## OBJEDINJENI ODGOVORI NA PITANJA POTENCIJALNIH PONUĐAČA

Извођење грађевинских радова ученичких и студентских домова, набавка број: **RS-CEB-F/P 1746 (2011)-W-ICB-01/2020/METD**

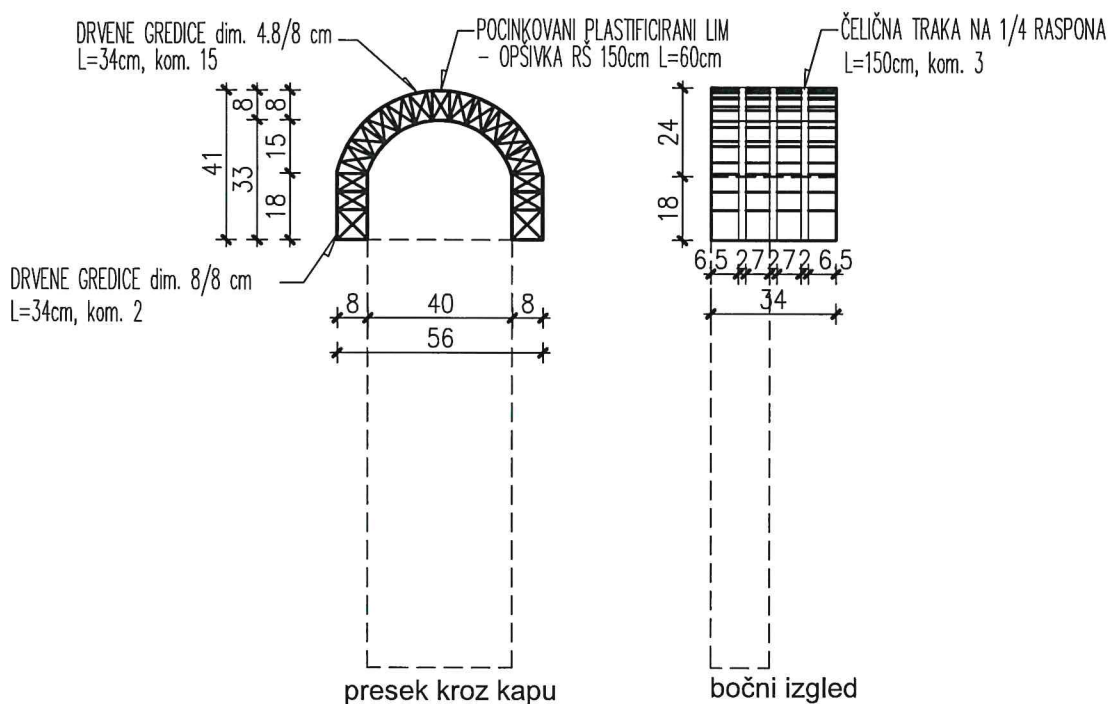
Objekat 3 - RAZNI RADOVI:

U prilogu ovih odgovora na pitanje dostavljamo detalj za izradu završne ukrasne kape za objekat 3 (pozicija 6) i objekat 2.1 (pozicija 11).
